NAZIV PLANA : **URBANISTIČKI PLAN UREĐENJA OBALNOG
POJASA „BAŠACA“ – PAG**

FAZA: **IZVJEŠĆE O JAVNOJ RASPRAVI**

IZRAĐIVAČ: zonak**kvadrat** j.d.o.o., Prilaz zgb. cesti 5, Zagreb

NOSITELJ IZRADE: Grad Pag, Branimirova obala 1, Pag

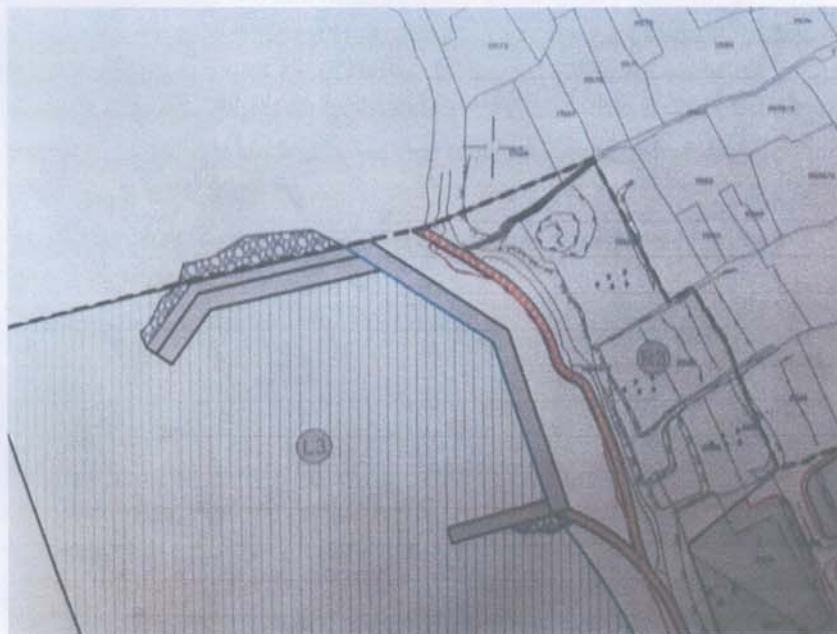
Izradu Studije utjecaja na okoliš prije izgradnje lukobrana na predjelu sadašnje pred crpne komore gradske kanalizacije na južnu stranu Kotice.

Naime južno od planiranog lukobrana nalaze se prirodne plaže koje bi se mogle poremetiti izgradnjom ovakvog tipa lukobrana. Studija bi trebala pokazati dali bi bilo bolje izgraditi propusne rupe. Iz predloženog se može zaključiti da je sa sjeverne strane predviđeno nasipavanje . Isto tako prelaguć nije uze u obzir da

je na istoj lokaciji podmorski ispust bivše kanalizacije što se ne smije zanemariti s obzirom da može doći do zastoja u sadašnjem sistemu i da to bude eventualna rezervna ispusna cijev.

9.b. *Primjedbom se traži izrada Studije utjecaja na okoliš prije izgradnje planiranog lukobrana kao sastavnog dijela uređenja obalnog pojasa - ODBIJA SE uz obrazloženje da će se detaljno uređenje plaže, a samim tim i izgradnja novih molova definirati projektnom dokumentacijom za ishođenje akata o građenju obalnog pojasa. Izrada Studije utjecaja na okoliš definirana je posebnim*

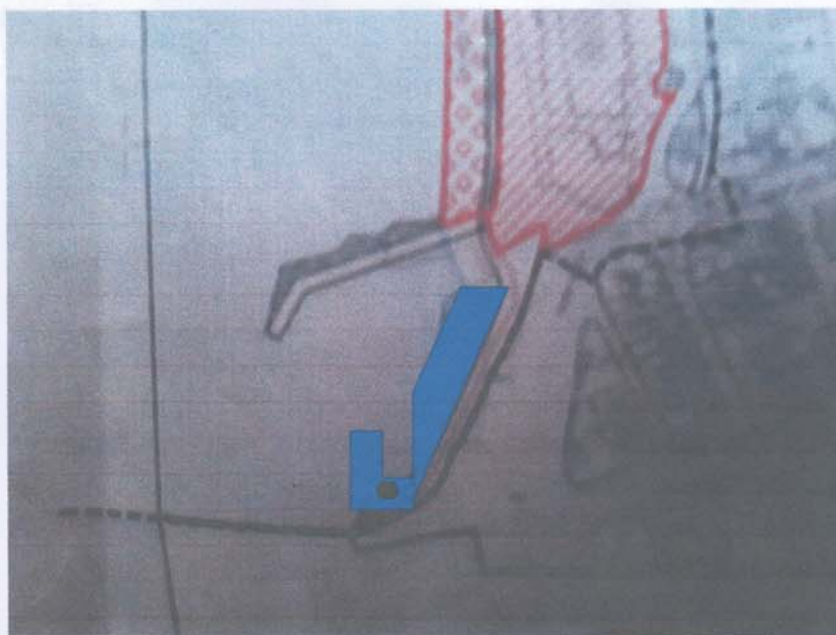
nasipavanje mora ispred ispod sadašnje nove rive na Goliju na potezu od lanterne do sadašnjeg istezališta.

Ispred sadašnjeg dijela parkirališta nalazi se površina mora koja je plovno neupotrebljiva. Ribarsko zanemariva . U tom dijelu nema vezova zbog pličine.

Nasipavanjem tog dijela dobio bi se prostor za dolazak gradskih linija autobusa, školskih autobusa, izletničkih autobusa . Moguć je i prostor za odlaganje brodskih prikolica . Po cijeloj dužini od istezališta trebalo bi planirati buro bran.

9.c. Primjedbom se traži nasipavanje mora ispred sadašnje rive na Goliju - od poteza lanterne do postojećeg istezališta - **DJELOMIČNO SE USVAJA** uz obrazloženje da će se detaljno uređenje tog dijela rive, zajedno sa svim sadržajima potrebnim za nautički turizam definirati projektnom dokumentacijom za ishođenje akata o građenju obalnog pojasa. Traženo nasipavanje je u grafičkom dijelu prošireno, uz napomenu da su planirana proširenja prikazana načelno, te će se njihov konačni izgled i namjena definirati projektnom dokumentacijom za ishođenje akata o građenju obalnog pojasa.

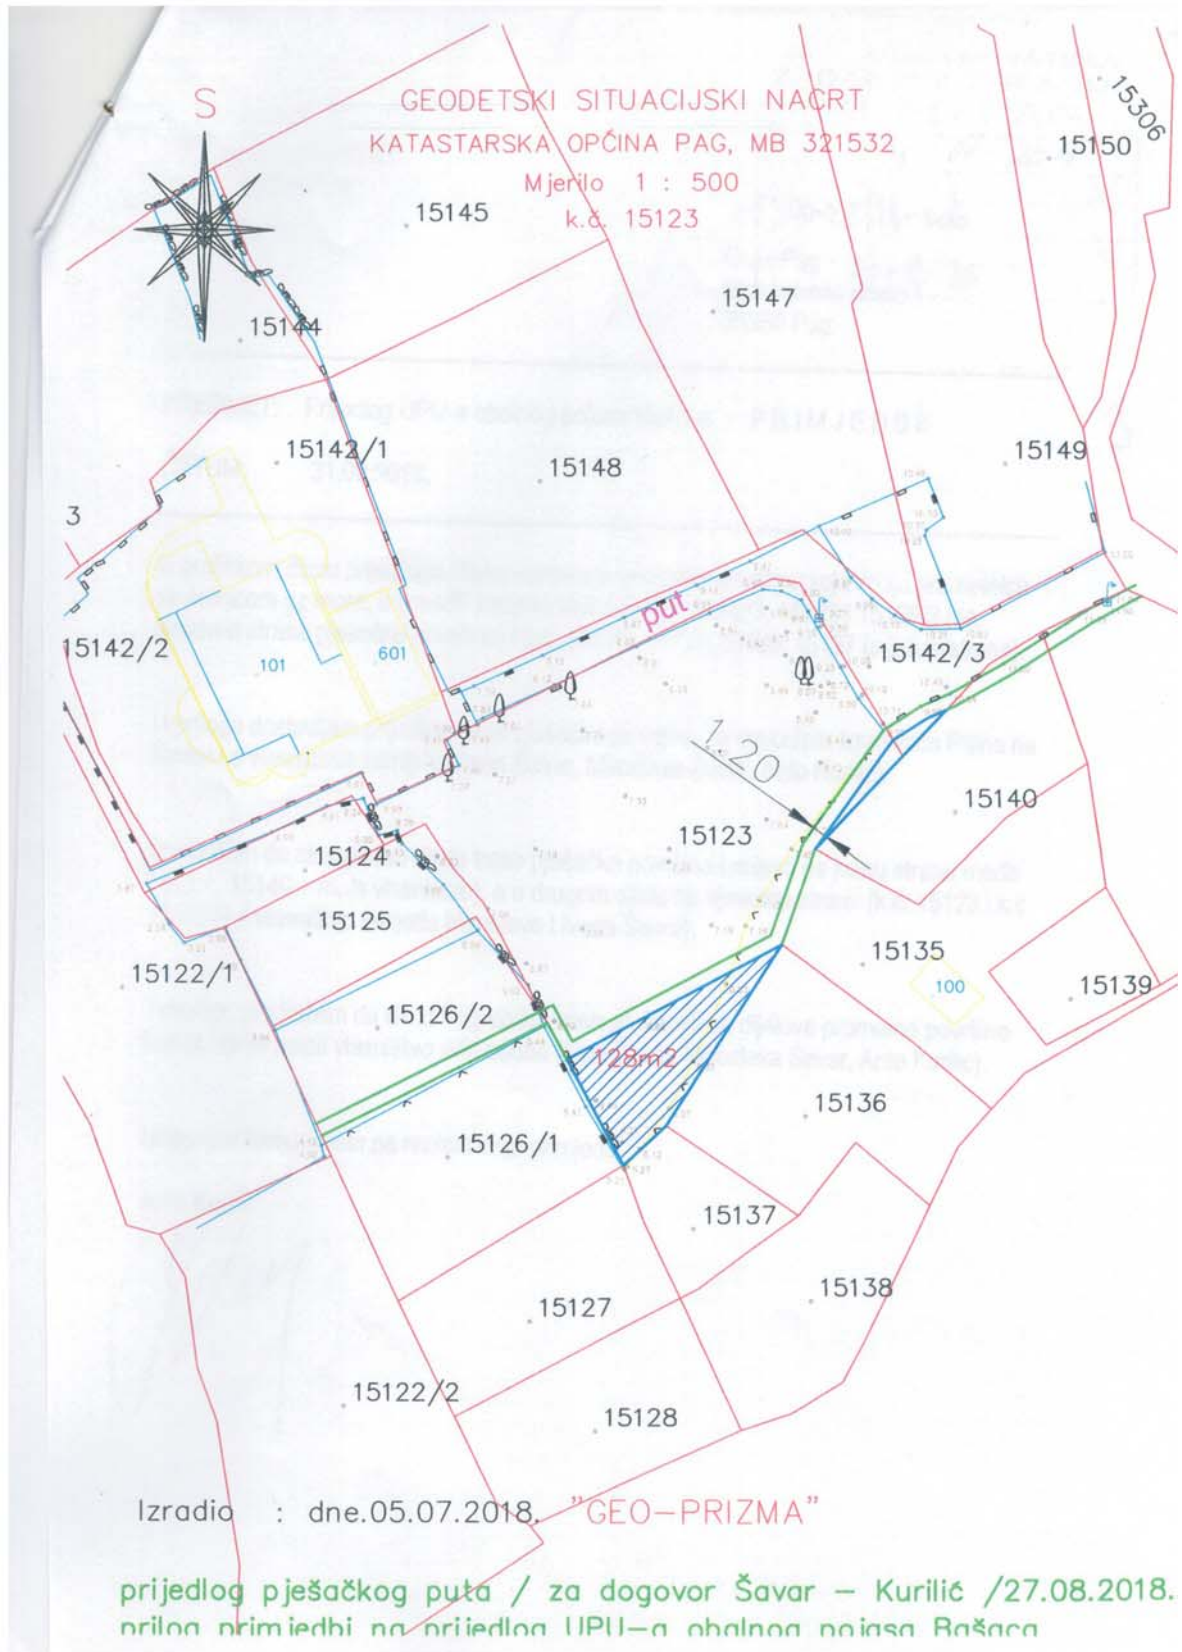
U grafičkom dijelu prijedloga Plana ucrtana je pješačka površina koja spaja prometnicu sa šetnicom uz more, a između katastarskih čestica 15142/3, 15123 i 15126/2 (sa sjeverne strane pješačke površine) i k.č. 15140, 15135, 15136, 15137 (s južne strane).

U prilogu dostavljam prijedlog trase pješačke površine, te upućujem izrađivača Plana na kontakt s vlasnicima zemljišta (Ivan Šavar, Miroslava Šavar, Ante Kurilić).

Predlažem da se u prvom dijelu trase pješačka površina izmjesti na južnu stranu međe (na k.č. 15140 – moje vlasništvo), a u drugom dijelu na sjevernu stranu (k.č. 15123 i k.č. 15126/2 – vlasništvo susjeda Miroslave i Ivana Šavra).

Također, predlažem da Grad Pag upiše pravo služnosti na dijelove prometne površine koji bi i dalje ostali vlasništvo istih osoba (Ivan Šavar, Miroslava Šavar, Ante Kurilić).

Primjedbom se traži izmještanje planirane pješačke površine između k.č.br. 15142/3, 15123 i 15126/2, sve k.o. Pag sa sjeverne strane, te k.č.br. 15140, 15135, 15136 i 15137, sve k.o. Pag, s južne strane, a sve u skladu s dogovorom vlasnika čestica - **USVAJA SE**

Primjedbom se traži izmještanje planirane pješačke površine između k.č.br. 15142/3, 15123 i 15126/2, sve k.o. Pag sa sjeverne strane, te k.č.br. 15140, 15135, 15136 i 15137, sve k.o. Pag, s južne strane, a sve u skladu s grafičkim prilogom i prema dogovoru vlasnika čestica - **USVAJA SE**

14.b. *Primjedbom se traži izmještanje planirane pješačke površine između k.č.br. 15142/3, 15123 i 15126/2, sve k.o. Pag sa sjeverne strane, te k.č.br. 15140, 15135, 15136 i 15137, sve k.o. Pag sa južne strane, a sve u skladu s grafičkim prilogom i prema dogovoru vlasnika čestica - USVAJA SE*

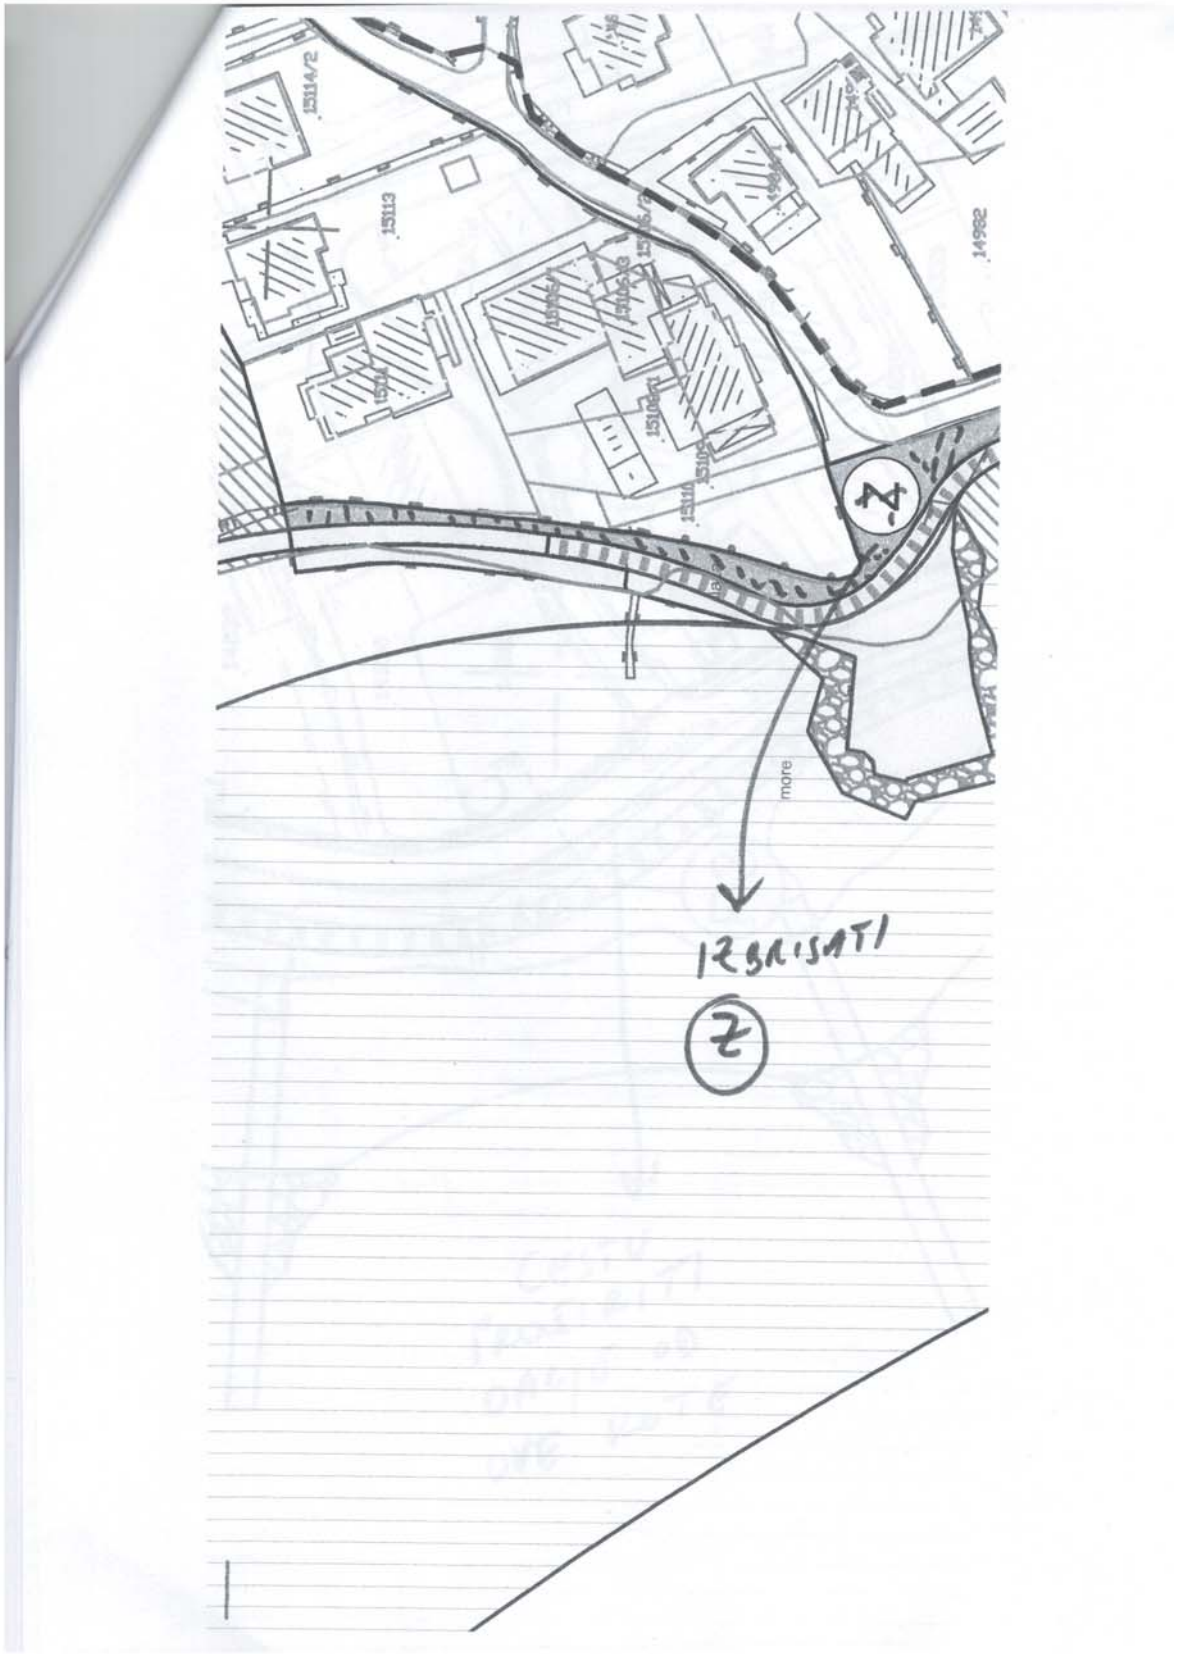
SADA ĆU SE OSVRNUTI NA PROSTOR ISPRED MOJEĆA
OBJEKTA NA ADRESI DUBROVAČKA ULICA BR. 1.
VLAŽEM PRIMJEDBU I TRAŽIM DA SE IZBLIŠE IZ PLANA
OZNAKA (Z) (ZASTIČENI ZELENI POJAS) JER U TOM
PODRUČJU NIJE POTREBAN I REMETI MOJE POSLOVANJE
ISPRED MOGA VLAŽA TREBA UKLONITI OZNAKU (Z)
JER JE TAMO PARKING KOJEĆA SAM JA UREDIO
I UZEO U NAJAM OD VLASNIKA PARCELE (Z.K. 1954,
U PRILOGU JE PLAN BAŠACE IZ 1989. GOD. Gdje JE
PO MOJE DOBRO RIJEŠENO TO PODRUČJE SA NASIPAVANJE
I UREĐENJEM PARKING PROSTORA ZA GOSTE KOJI
DOLAZE NA KUPANJE, A U PRODUŽETKU PRODUŽETAK
SADA ŠNJEG MOLA. MB

INTERVENCIJA U NASIPAVANJU ISPRED NAS JE TAKODER
MINIMALNA U ODNOSU NA PODRUČJE JUŽNO I SJEVERNO
OD NAS. U PRILOGU JE RIJEŠENJE KOJE BI ZA NAS

PRIHVATLJIVO. —
Mc
INTERVENCIJE U PROŠIRENJE CESTE IMAMO PRIHODBU
JE CESTA PROŠIRENA SAMO OD "VILE JERUŠ" DO
TEUJTAJIĆ, A TREBA JE PROŠIRITI I DALJE OD
HJIĆA JER JE TO MOGUĆE, JER JE PROŠIRENJE CESTE
VEOMA VAŽNO ZA BUDUĆI RAZVOJ TURIZMA NA OVOM
PODRUČJU.

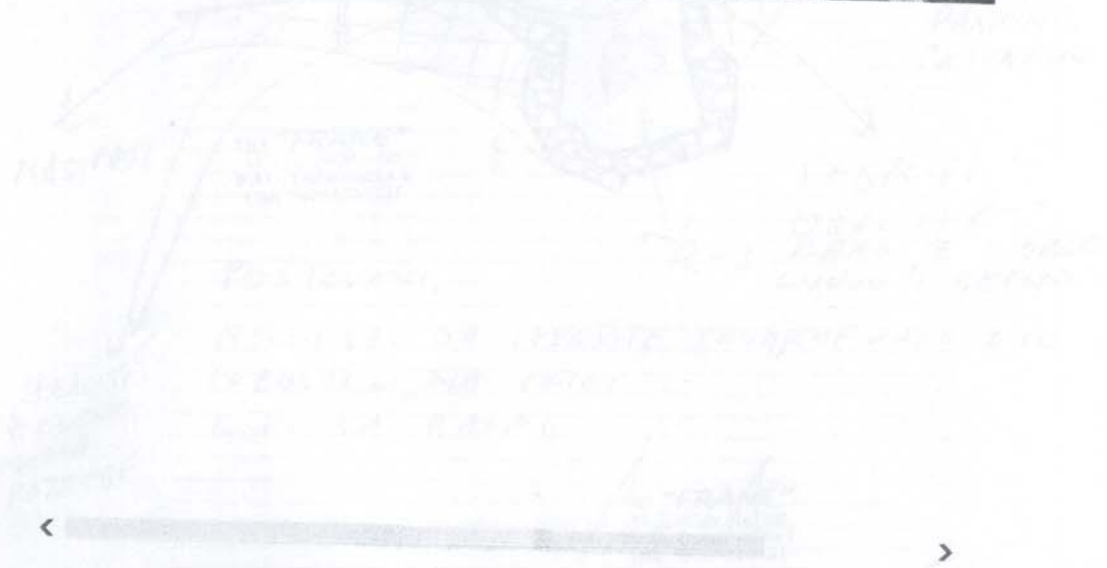
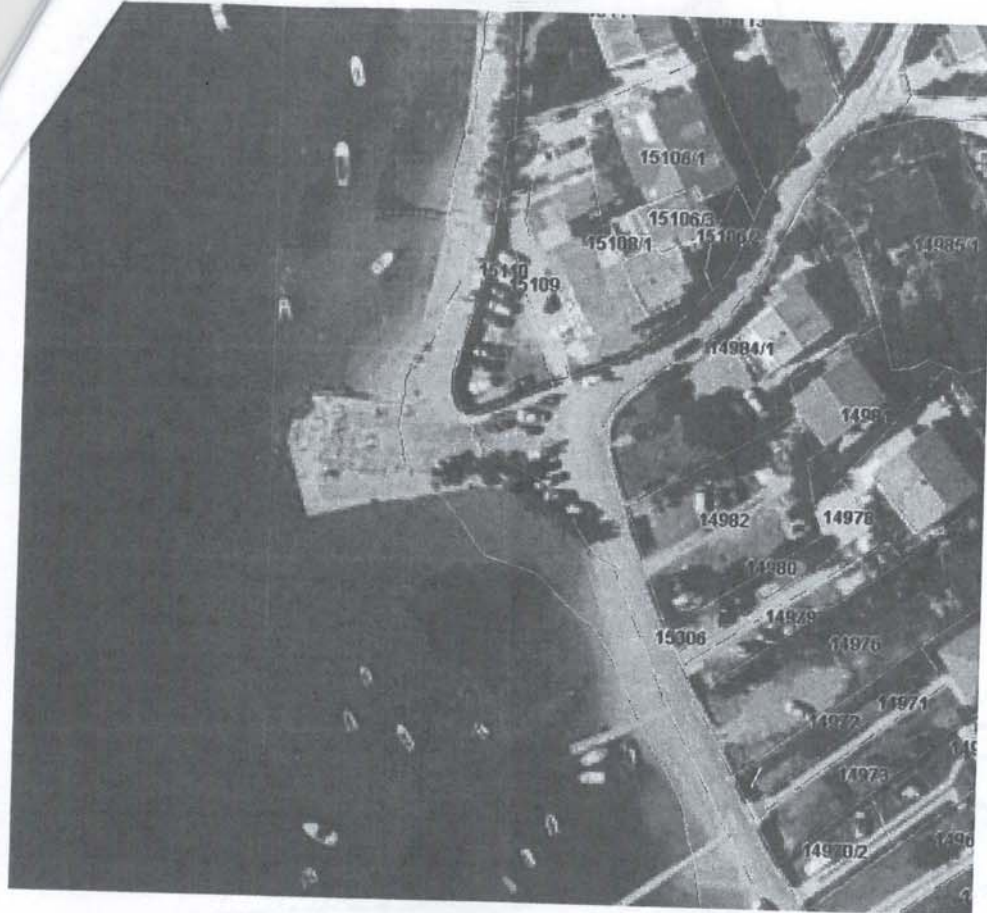
U PRILOGU PRILAŽEM SKICU PRIMJEDBI
NA UREĐENJE OBALNOG DIJELA BAŠACE
ISPRED KUĆE U DUBROVAČKOJ ULICI BR 1.
IZ AVIONA SE VIDI SADAŠNJE STANJE PA
VAS MOLIM DA SHODNO TOM SNIMKU PRISTUPITE
IZMjeni PLANA KAKO SAM NAVEDO U SKICI
KOJE JE PRILOG OVOG PISMA.
MOLIM VAS DA NA SADAŠNJEJEM MOLU PREDVIDITE
KAKO JE PRIJE TOG MOLA I IZA TOG MOLA
OZNAKU (R3).

Primjedbom se traži planiranje namjene R3 - kopneni dio uređene plaže na molu ispred objekta na adresi Dubrovačka 1, Pag - USVAJA SE.
